【朝上小学校】

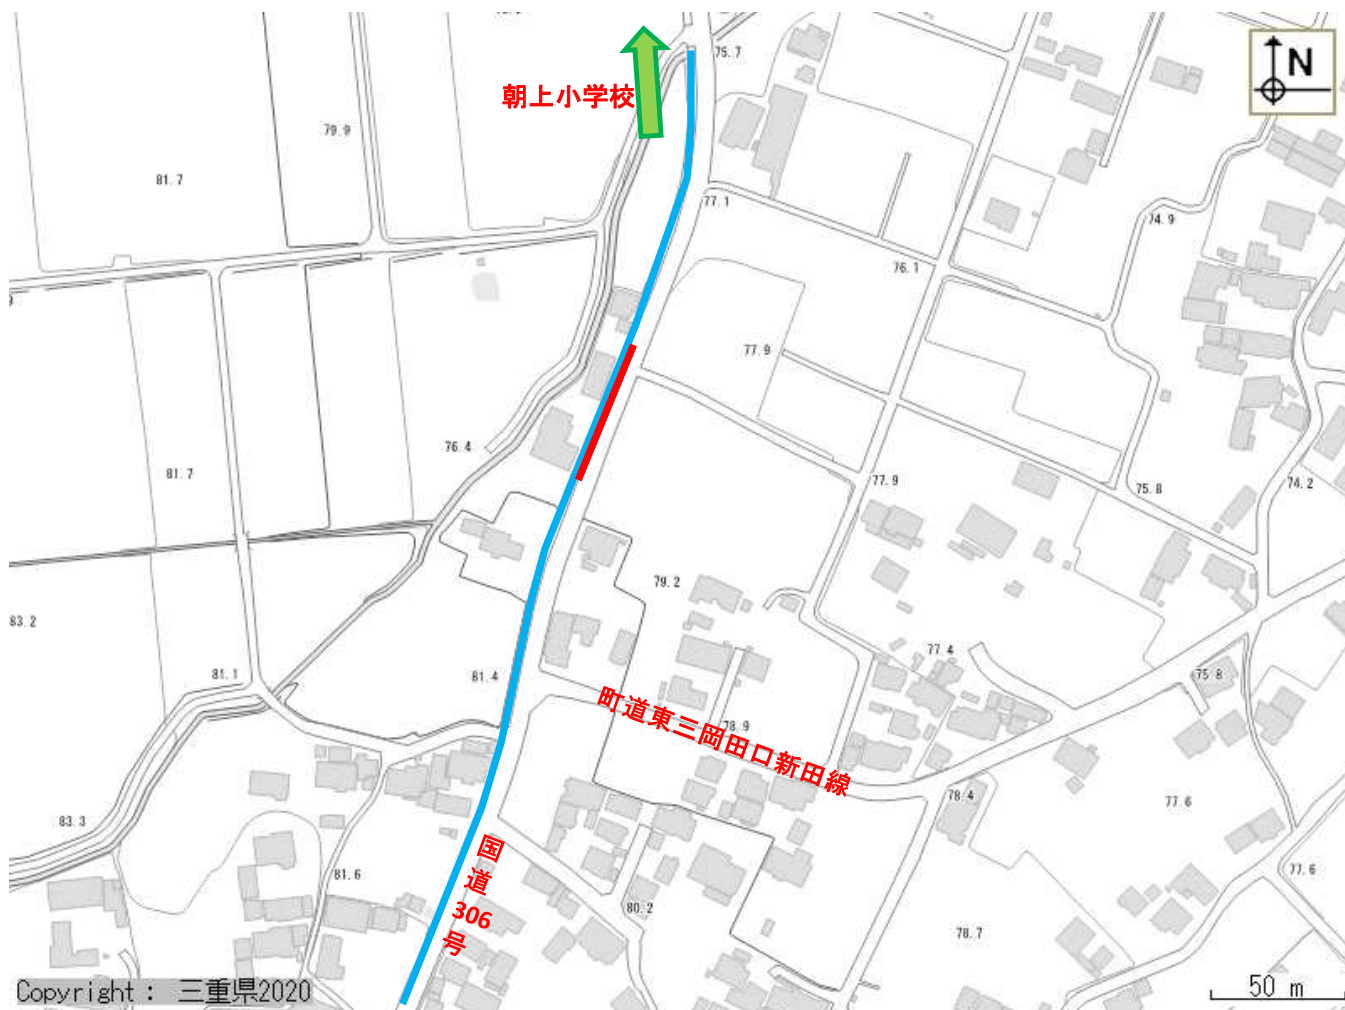
番号	路線名	箇所名・住所	通学路の状況 危険の内容	対策要望内容
AE-1	国道306号	杉谷1421番地付近	車両の交通量が多く、車道と歩道の分離が必要	ガードレールの設置

【検討結果】

- ・住居や事業所等の乗り入れ口であり、ガードレールの設置可能な箇所が限られています。
- ・また、道路が直線かつ路肩も広いいため、ガードレールを設置する必要性は低いと考えます。《県》

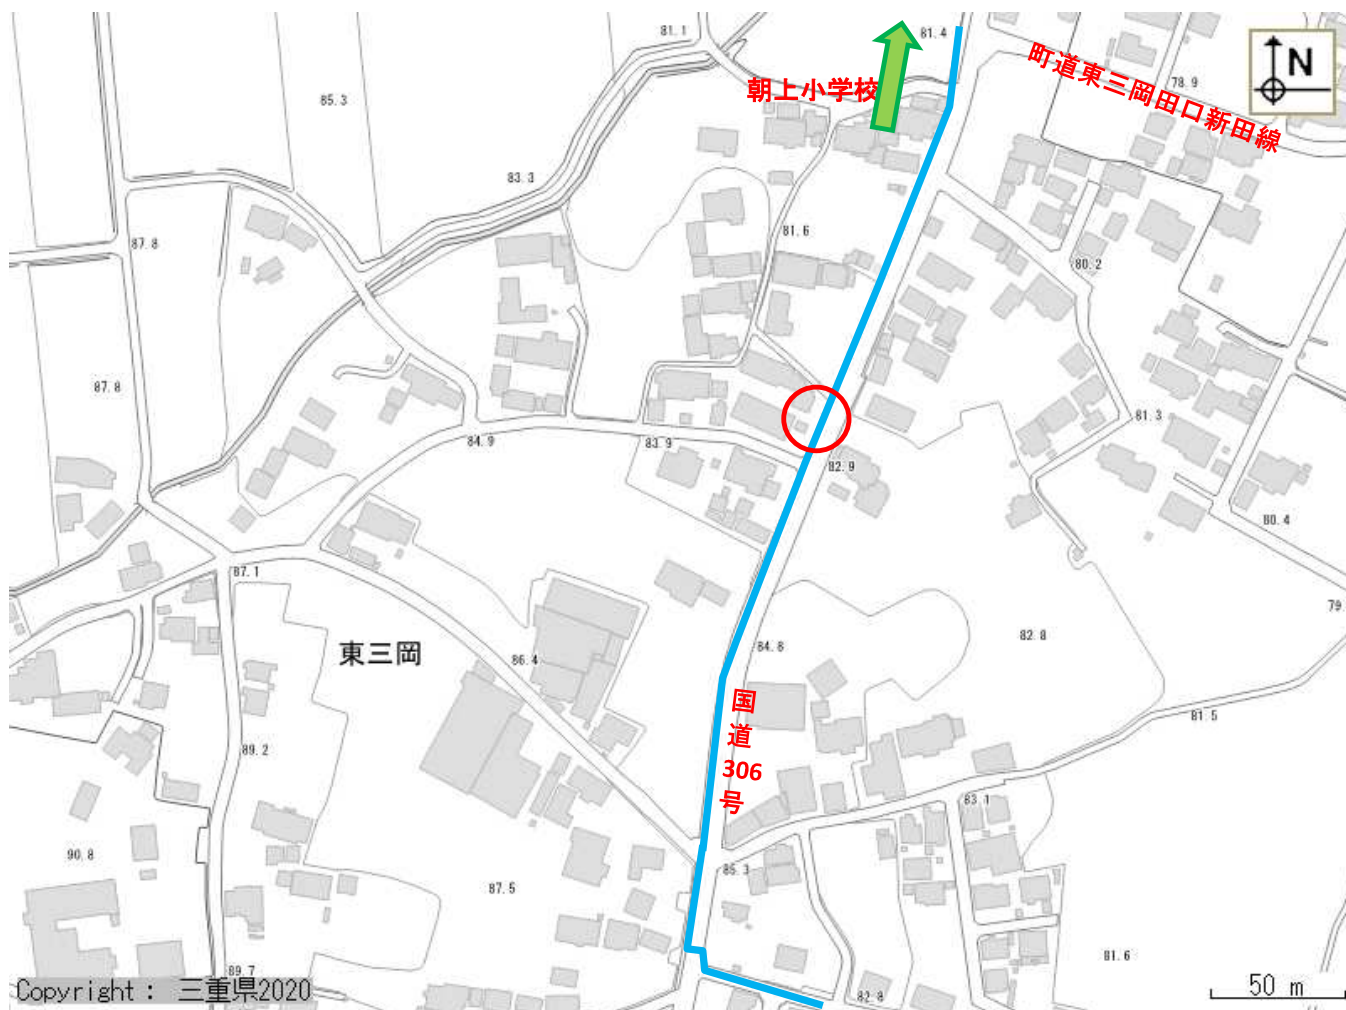
番号	路線名	箇所名・住所	通学路の状況 危険の内容	対策要望内容
AE-2	国道306号	杉谷1401番地付近	ガードレールの一部が歩道側に曲がっており、狭いため通行時に注意が必要	ガードレールの補修

【検討結果】  
 ・令和6年度に破損箇所の補修を実施予定です。《県》

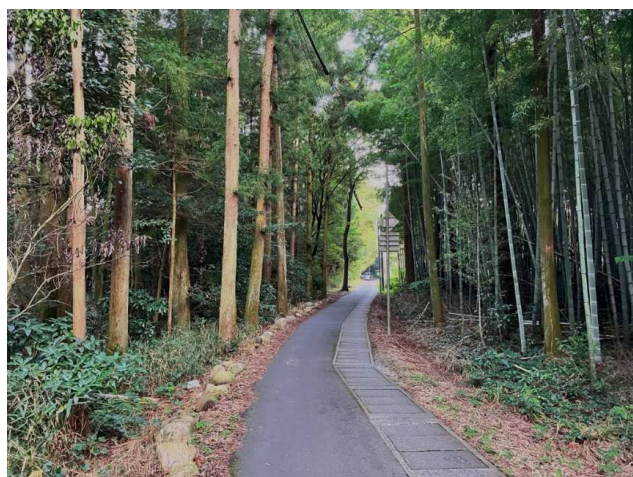
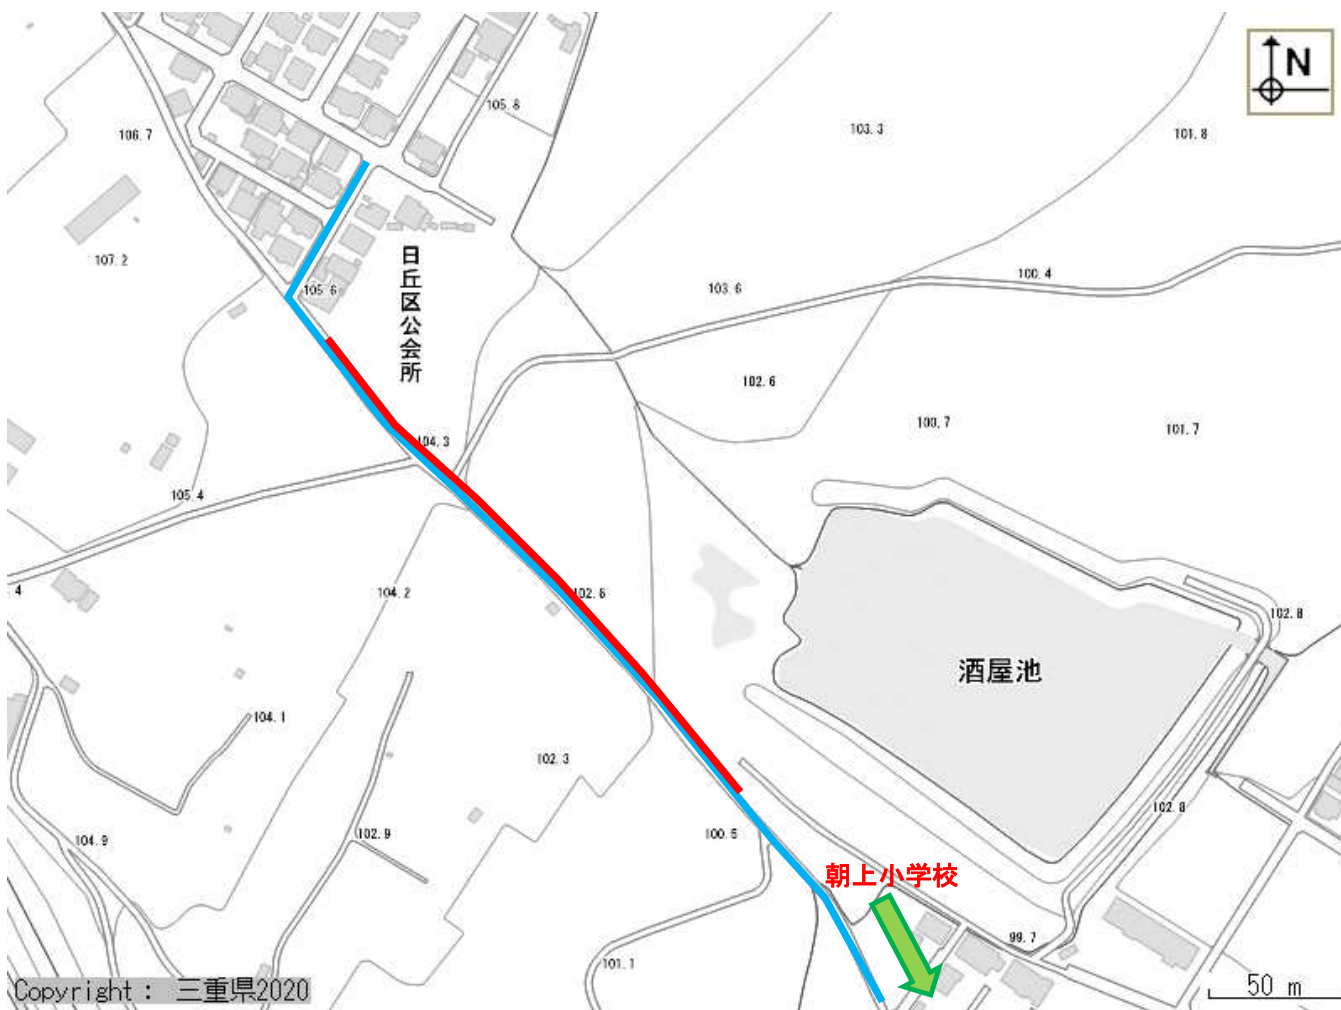
番号	路線名	箇所名・住所	通学路の状況 危険の内容	対策要望内容
AE-3	町道田光39号線	田口川南側道路	大雨時には増水し危険であり、川への転落防止措置がないため注意が必要	転落防止柵の設置

【検討結果】

- 河床から天端までの高さや法勾配などの設置基準、河川区域などの条件から安全対策の実施が困難であるため、置き型タイプ等で転落防止措置への対応ができないか検討します。《町・都市整備課》
